Oznámení o návrhu obsahu změny č. 1 územního plánu Střížovice se žádostí o uplatnění stanoviska

Koridor pro dvojité vedení 400 kV ČEPS, a.s. pro ÚP Střížovice (15. 3. 2018)

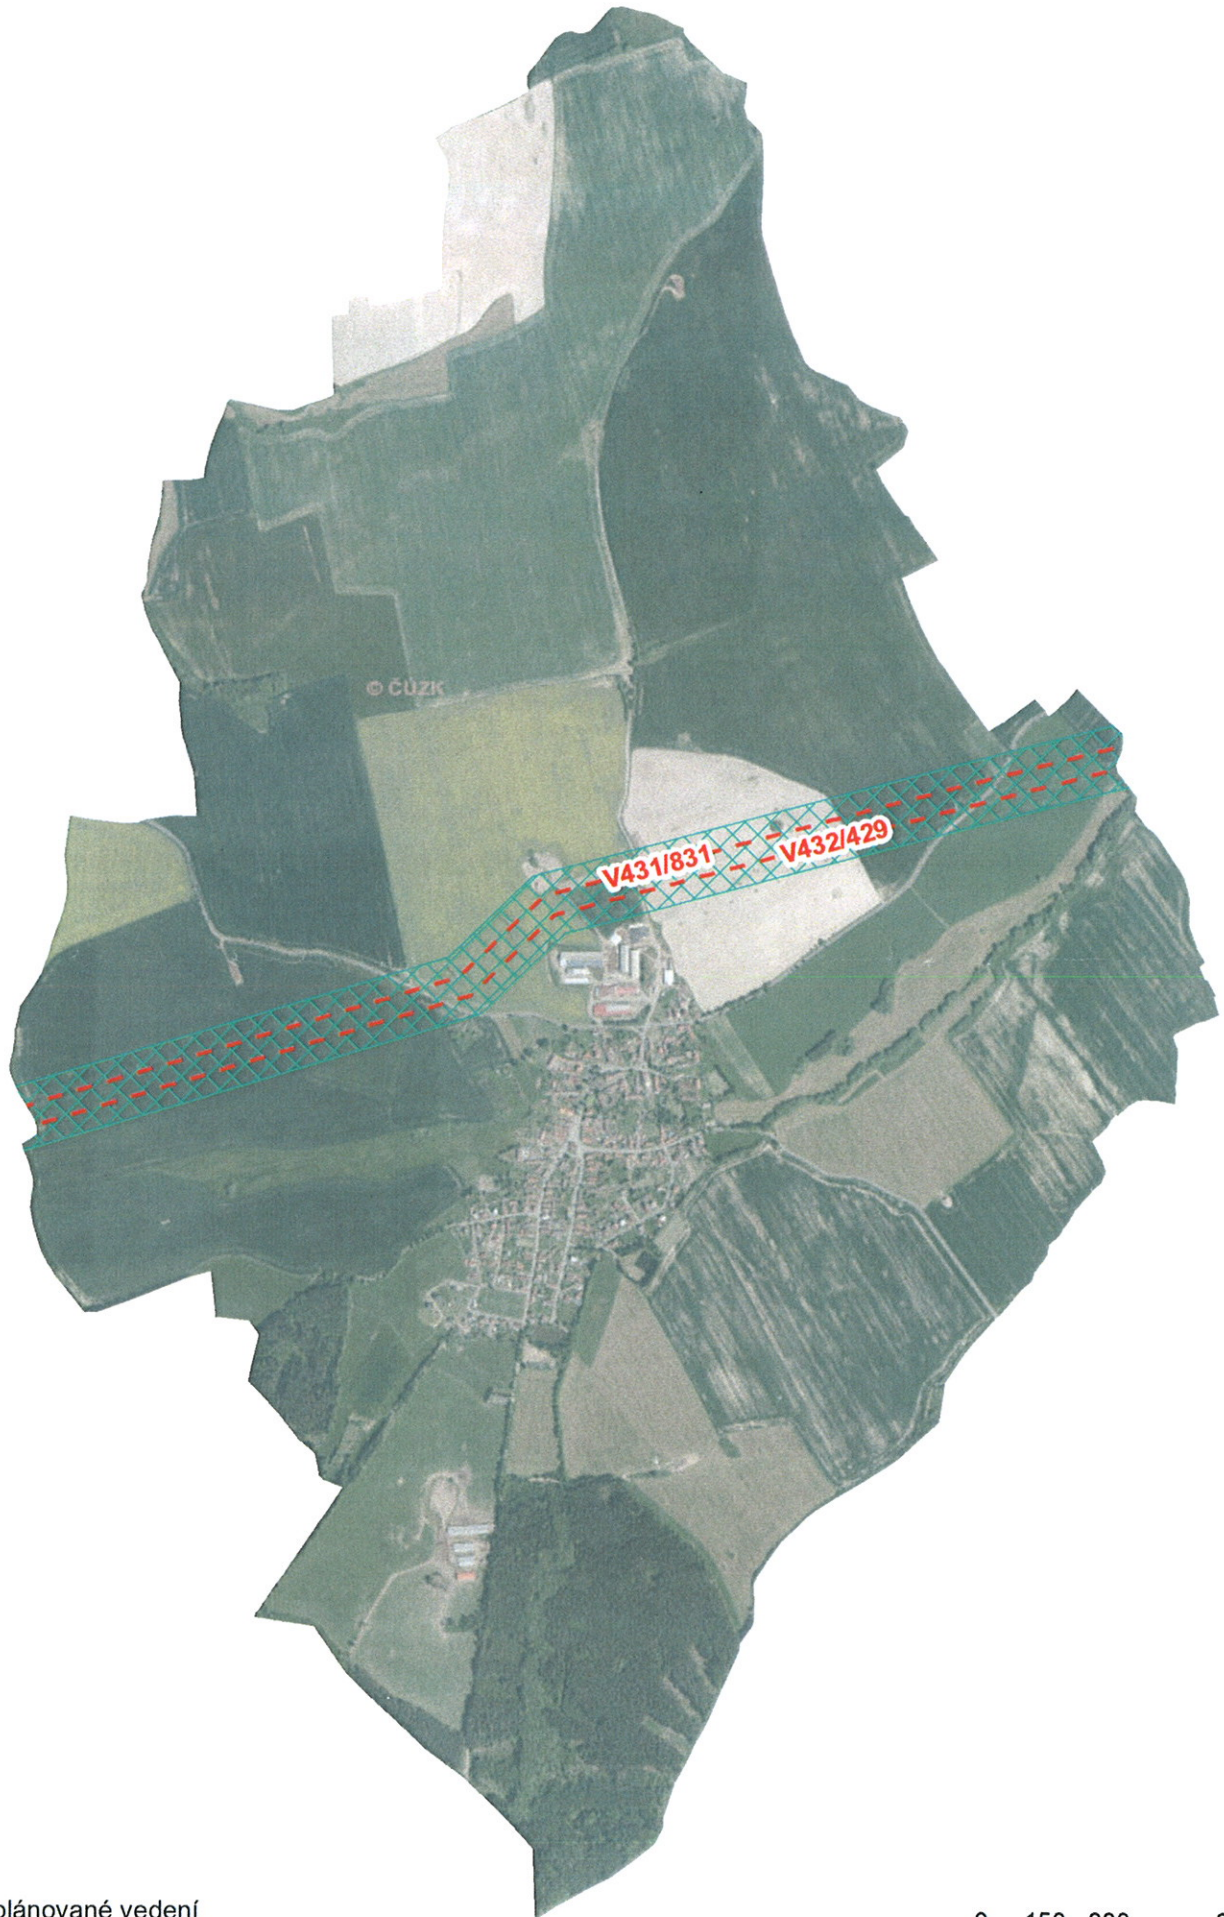
- 1) Uvést do souladu vymezení koridoru pro vedení ZVN 400 kV Kočín – Přeštice (koridor VE-01 dle současně platného ÚP) s vymezením dle Zásad územního rozvoje Plzeňského kraje (koridor E09).*
- 2) Vymezit koridor pro vedení ZVN 400 kV Chrást – Přeštice na základě Politiky územního rozvoje, ve znění aktualizace č. 1 a projednávané aktualizace Zásad územního rozvoje Plzeňského kraje.*

Požadujeme, aby změna ÚP Střížovice pro záměr zdvojení vedení 400 kV Kočín - Přeštice převzala koridor záměru stavby vedení 400 kV ze Zásad územního rozvoje Plzeňského kraje („ZÚR PK“), v jehož výkresu veřejně prospěšných staveb a asanací je koridor zakreslen. Koridor pro záměr zdvojení vedení 400 kV Chrást – Přeštice požadujeme vymezit na základě Politiky územního rozvoje, ve znění aktualizace č. 1 a projednávané aktualizace Zásad územního rozvoje Plzeňského kraje.

Koridory záměrů stavby vedení 400 kV žádáme vymezit pro obě vedení plošně o šíři 100 m a v textové části územního plánu uvést v seznamu veřejně prospěšných staveb.
